Miasto Łańcut
ul. Plac Sobieskiego 18
37-100 Łańcut

WFZ.271.7.2026

Dotyczy: postępowania o udzielenie zamówienia publicznego na „”

11. „... czy będzie dostępny przedmiar do zapytania pn: Budowa placu zabaw przy Przedszkolu Miejskim nr 3 w Łańcucie.

PRZEKRÓJ PRZEZ NAWIERZCHNIĘ BEZPIECZNĄ

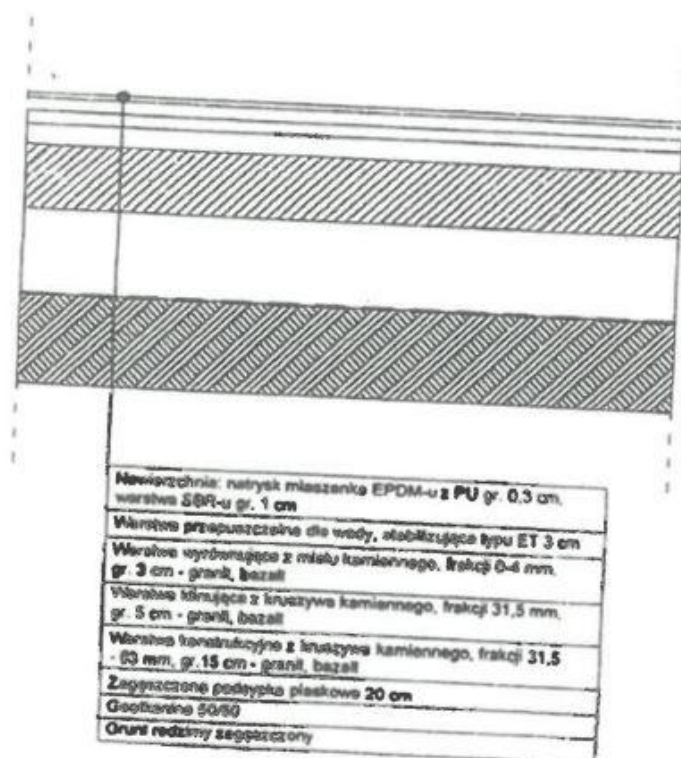
4. W projekcie na stronie 23 z 52 :

Zaprojektowana podbudowa i nawierzchnia wg następujących warstw (poglądowo):

- grunt rodzimy stabilizowany statycznie bez wibrowania
- geowłóknina separacyjna o gramaturze 150g/m²
- warstwa mrozoodporna – zagęszczona podsypka z piasku płukanego / po-spółki gr. 20,0cm
- warstwa wyrównawcza wykonana z kruszywa kamiennego (frakcja 0-31,5mm) o gr. 15,0cm
- warstwa stabilizująca wykonana z kruszywa kamiennego (frakcja 2-8,0mm) o gr. 5,0cm

Natomiast na stronie 50 z 52:

Prosimy o ustosunkowanie się do rozbieżnych zapisów dotyczących podbudowy, jednocześnie zwracamy o możliwość wykonania podbudowy z godnie ze sztuką wykonywania amortyzujących nawierzchni bezpiecznych na placach zabaw, np:

- chodzi tu zastosowanie warstwy stabilizującej ET o grubości 3 cm - wykonanie takiej podbudowy pod nawierzchnia placu zabaw spowoduje, iż nawierzchnia przestaje być nawierzchnią amortyzującą. Taką podbudowę stosuje się pod nawierzchnię boisk sportowych - by piłka mogła się odbijać. Jednocześnie zastosowanie takiej warstwy podbudowy może także spowodować negatywny raport - zakwestionowanie prawidłowości wykonania takiej podbudowy w trakcie kontroli po montażowej przez uprawnione osoby, w celu oceny zgodności zastosowanych rozwiązań materiałowych i technologicznych z przepisami cytowanej normy.

Prosimy o zgodę na wykonanie podbudowy zgodnej z normą.

Należy wykonać podbudowę zgodnie z rysunkiem str. 50
